改善箇所説明図

基準不適合発生箇所

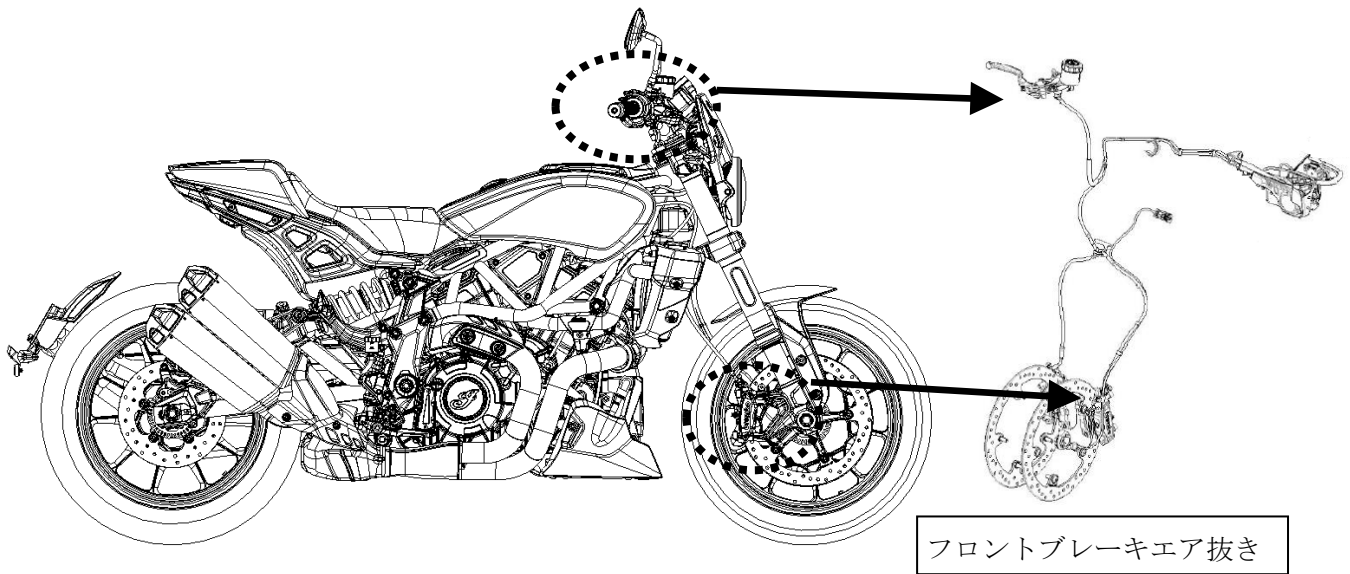
フロントブレーキにおいて、ブレーキフルード充填工程が不適切なため、ブレーキ油圧系統内に微量の気泡が含まれているものがある。

そのため、そのまま走行を続けると、フロントブレーキ操作時に、油圧系統内に混入した空気によって油圧が十分上がらず、フロントブレーキが効かなくなるおそれがある。

全車両、フロントブレーキのエア抜きを実施する。

メインフレーム左側ステアリングヘッド付近にサービスブリテンステッカーを貼付します。
